令03原機(科保)021
令和3年5月14日

核燃料物質使用変更許可申請書

既に許可を受けた原子力科学研究所における核燃料物質の使用について、プルトニウム研究 1 棟、バックエンド研究施設、再処理特別研究棟、JRR-3 実験利用棟（第 2 棟）及び第 4 研究棟に係る内容を次のとおり変更する。詳細は別添（1）から別添（6）に示す。

再処理特別研究棟 核燃料物質使用変更許可申請書新旧対照表 (本文)

図9-3 グローブボックス K

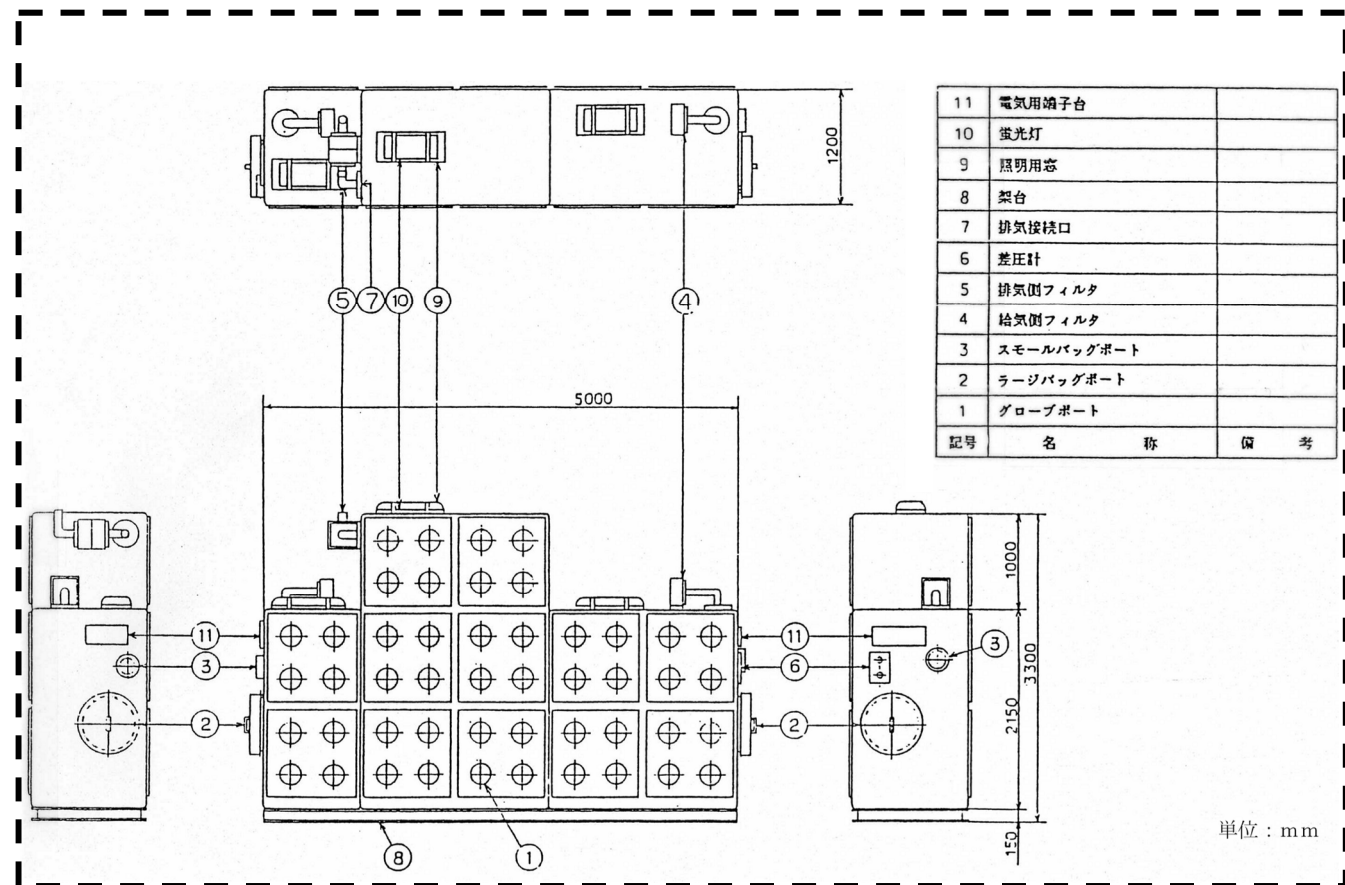
□: グローブボックスKの解体撤去に伴う図9-3の欠番

図9-3 (欠番)

図9-4 グローブボックス L

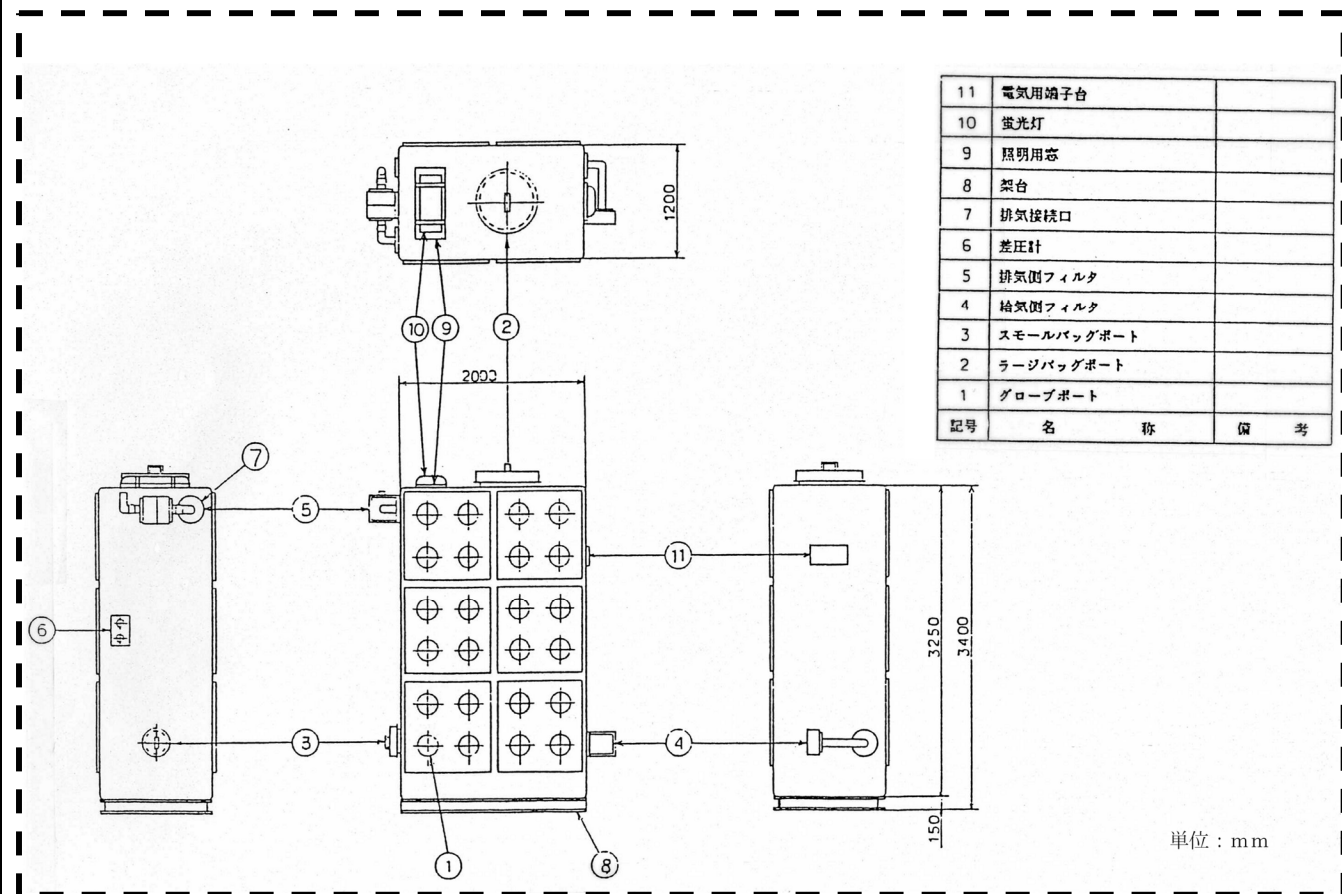
□: グローブボックスLの解体撤去に伴う図9-4の欠番

図9-4 (欠番)

図9-5 グローブボックス N

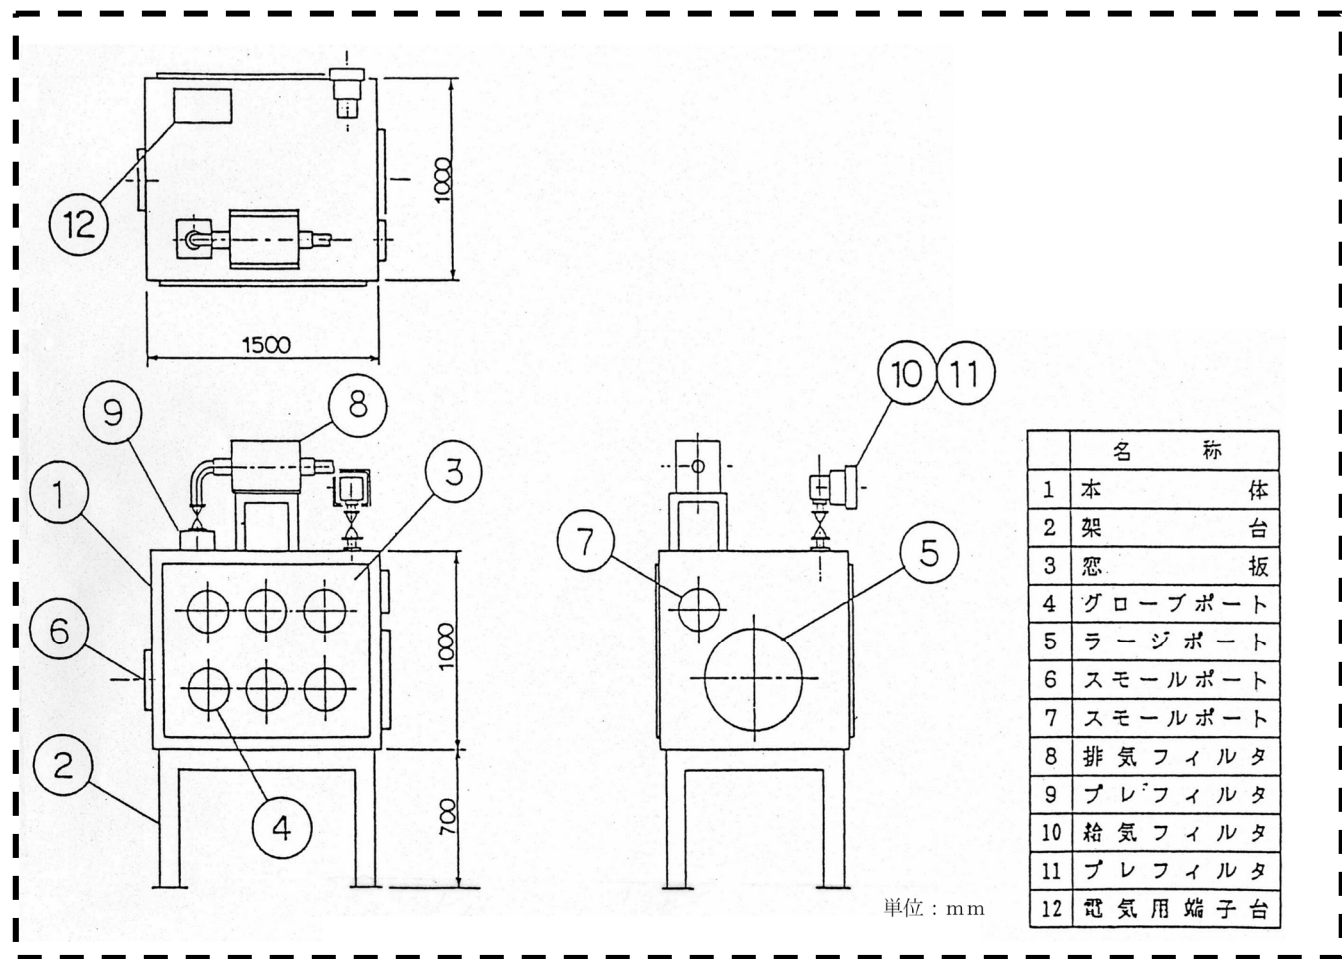
☐: グローブボックスNの解体撤去に伴う図9-5の欠番

図9-5 (欠番)

図9-6 グローブボックス P

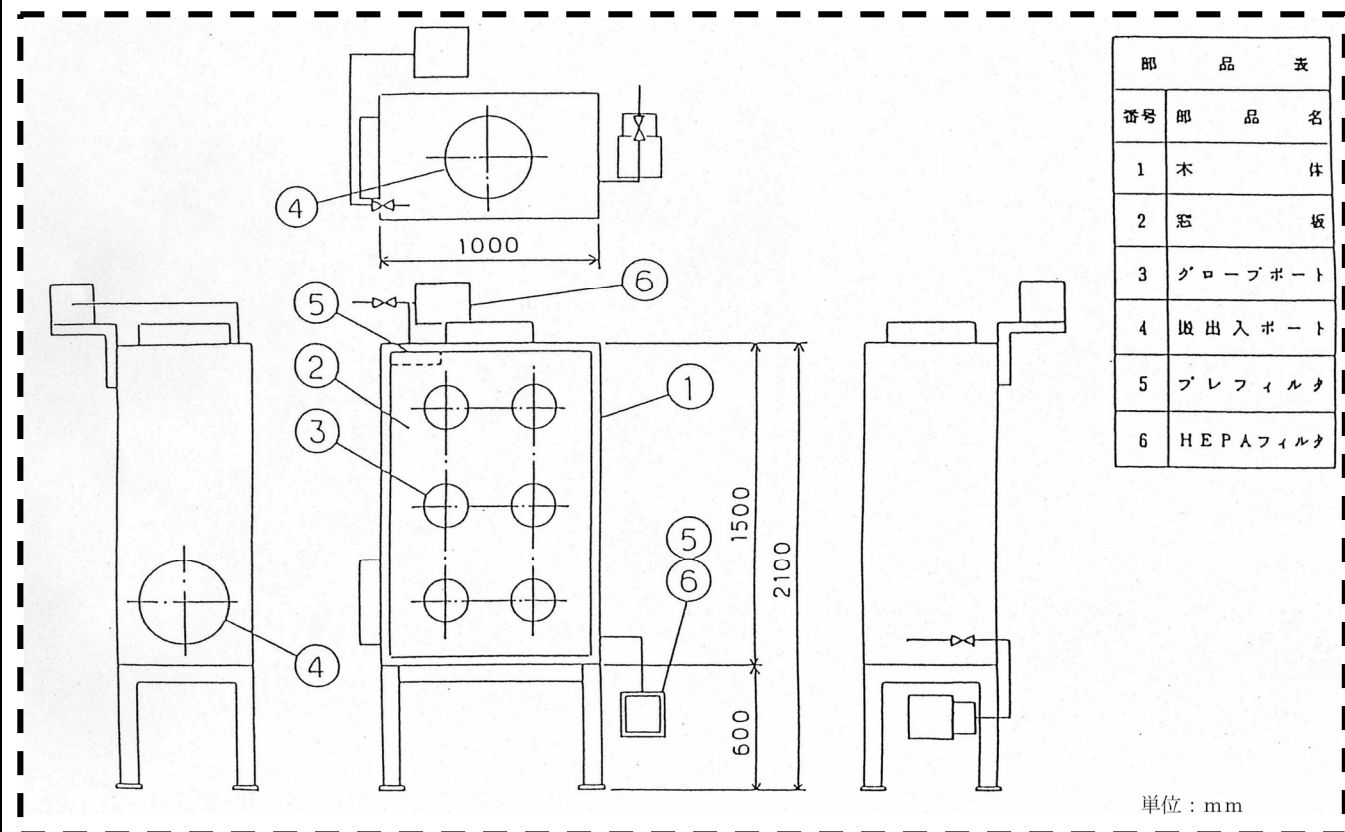
---: グローブボックスPの解体撤去に伴う図9-6の欠番

図9-6 (欠番)

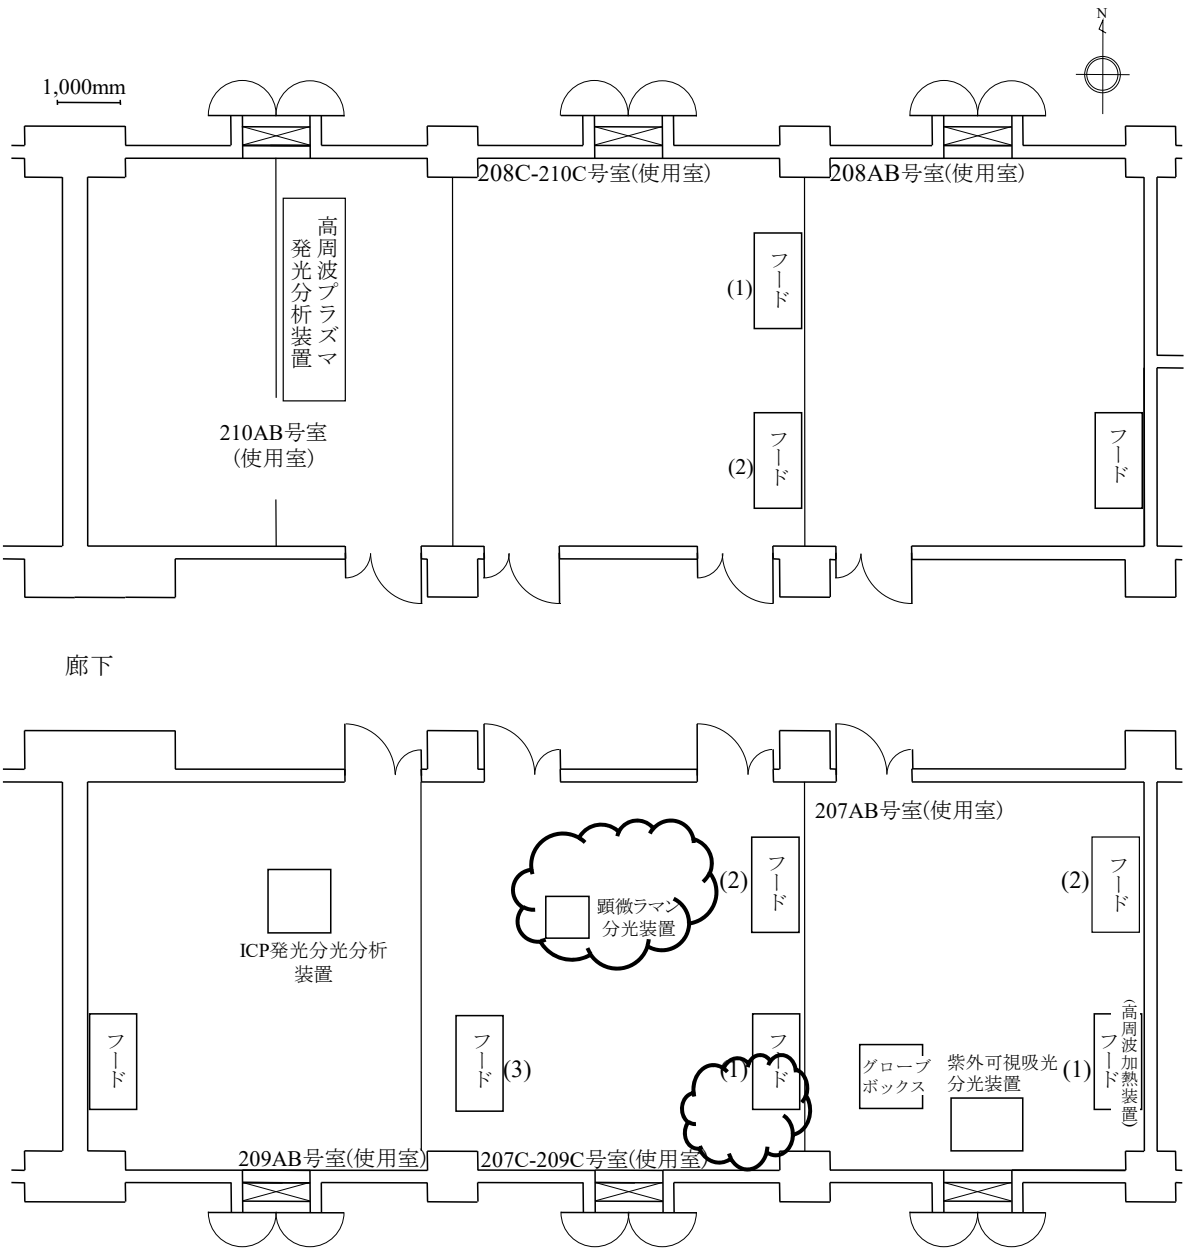
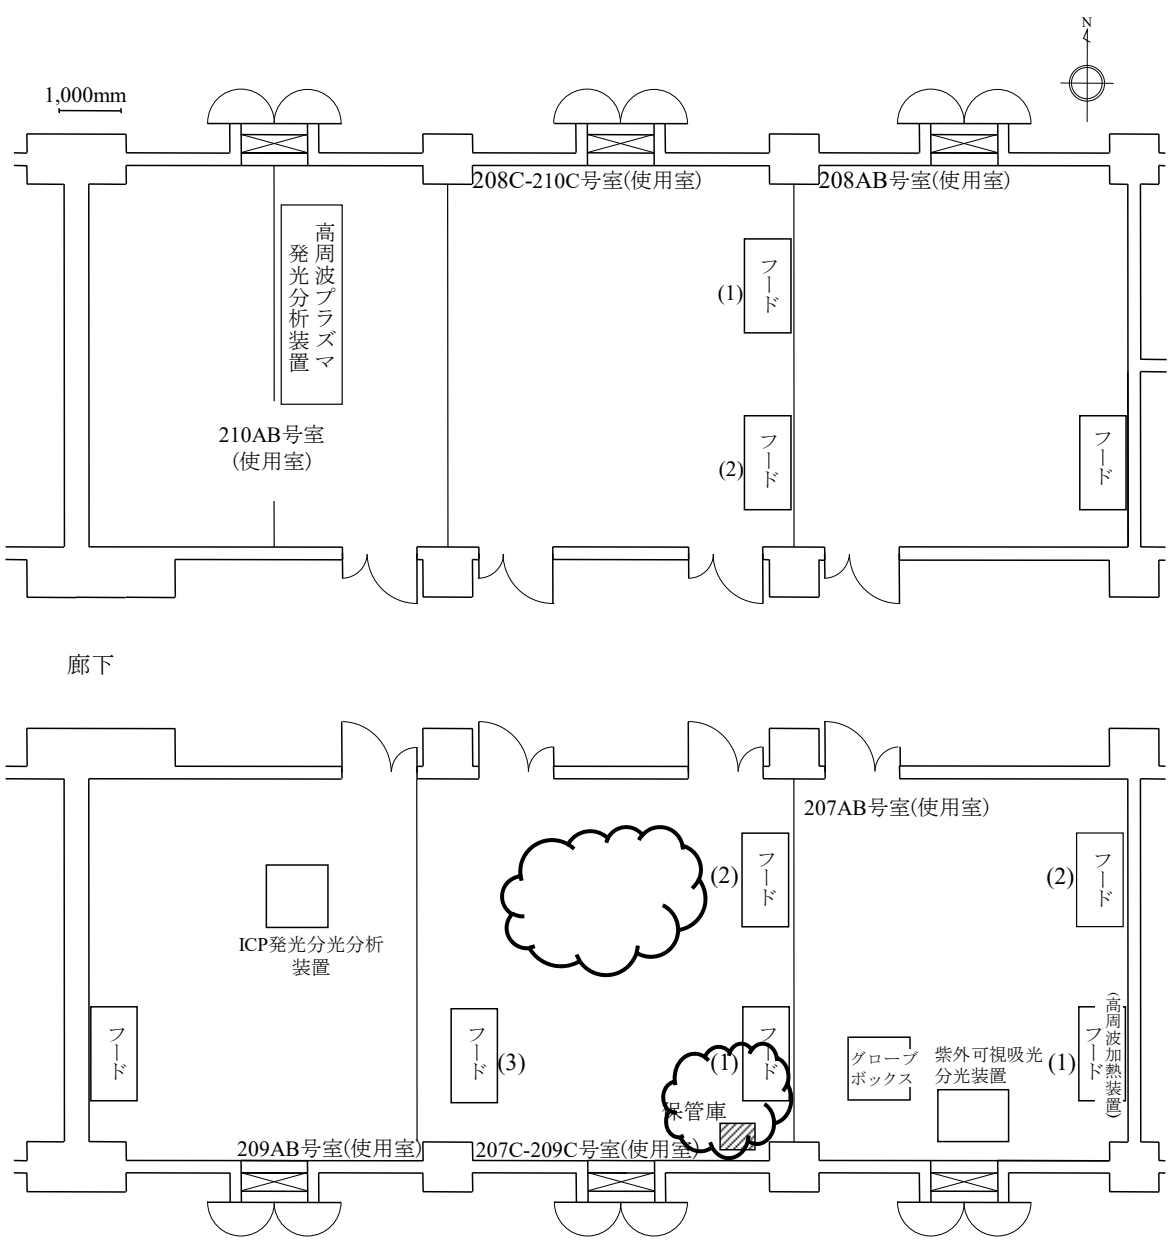
- ① 「第3-5図 第4研究棟内実験室配置図」において、102-104号室から使用の目的2の記載を削除する。
- ② 「第4-1図 101AB、101C-103、102-104号室配置図」、「第4-3図 110号室配置図」、「第4-5図 117A、119AB、119C-122 (a)、119C-122 (b)号室配置図」、「第4-8図 207AB、207C-209C、208AB、208C-210C、209AB、210AB号室配置図」、「第4-11図 219A2、219、220A、220BC、221、222号室」、「第4-12図 301-303C、302、303AB、304号室配置図」、「第4-14図 309、310BC号室配置図」、「第4-16図 315AB、315C、316BC、317A1、317A2、317BC、318BC号室配置図」、「第4-18図 401、402A、402BC、403AB、403C、404AB、404C号室配置図」、「第4-20図 409A、409BC、410号室配置図」、「第4-23図 415BC、416、418A2、418BC号室配置図」、「第4-24図 419-421BC、420、422、422A1号室配置図」において、取扱設備・機器及び保管庫に係る記載を追加、変更する。
- ③ 「第5-7図 保管庫B」を削除し、欠番とする。
